Европейская экономическая комиссия**Комитет по внутреннему транспорту****Всемирный форум для согласования правил
в области транспортных средств****174-я сессия**

**Соглашение 1958 года: Предложение по поправкам
к Сводной резолюции по общей спецификации
для категорий источников света (CP.5)****Предложение по поправке 2 к Сводной резолюции
по общей спецификации для категорий источников
света (CP.5)****Представлено Рабочей группой по вопросам освещения
и световой сигнализации*****Пересмотр 1****

Поправка 2 к Сводной резолюции по общей спецификации для категорий источников света (CP.5)

Основной чертеж, L1A/6

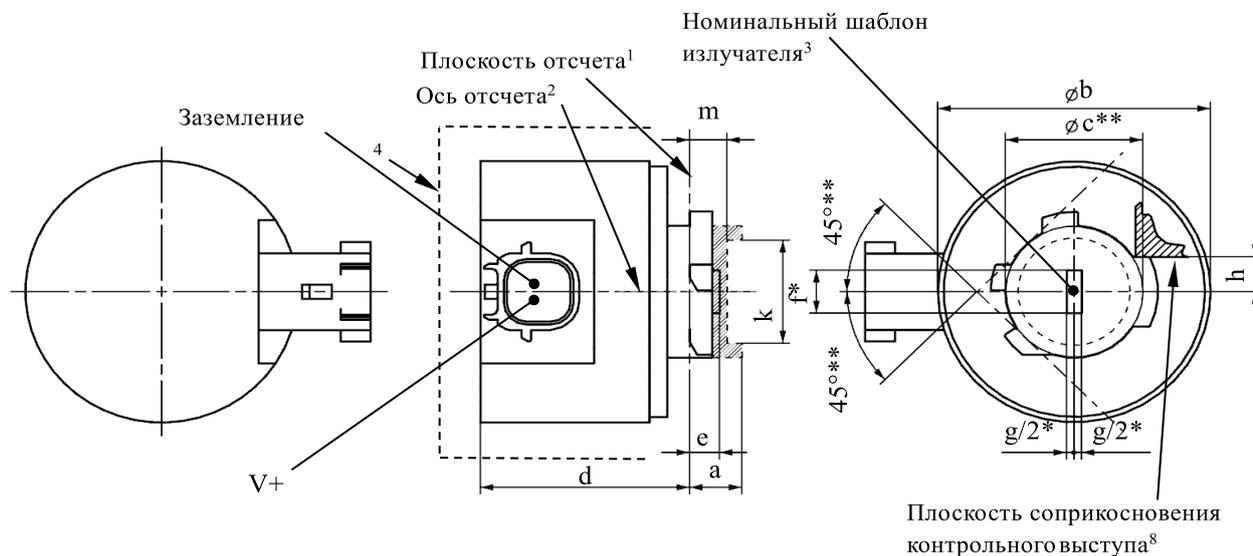
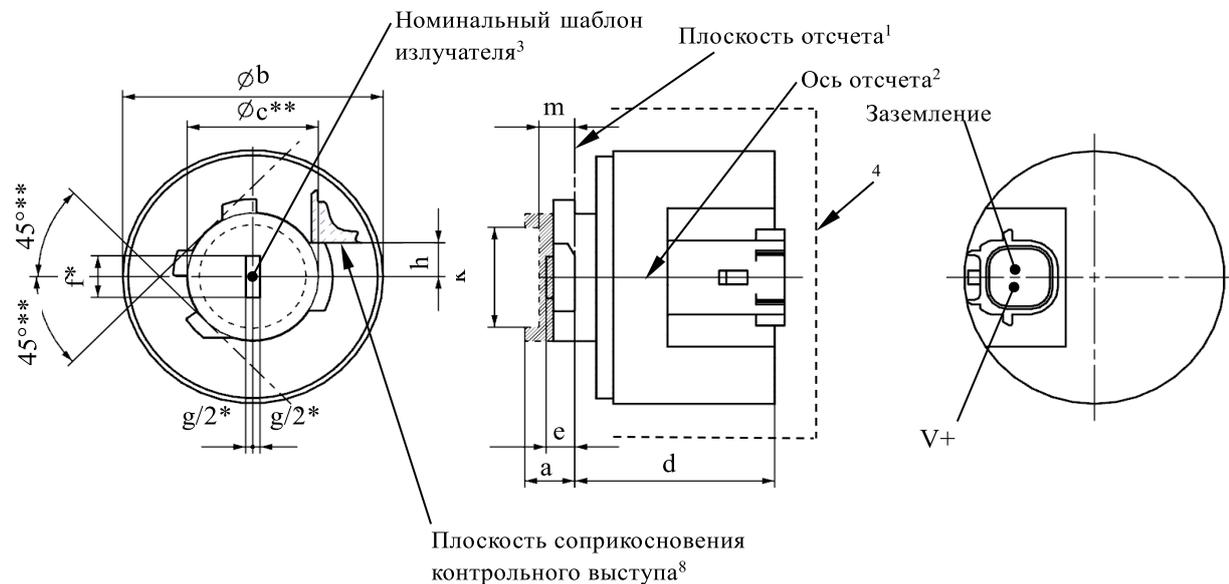
Перед спецификацией LR1/1 включить новые спецификации L1/1–5 следующего содержания (см. следующие страницы; по одной странице на спецификацию):
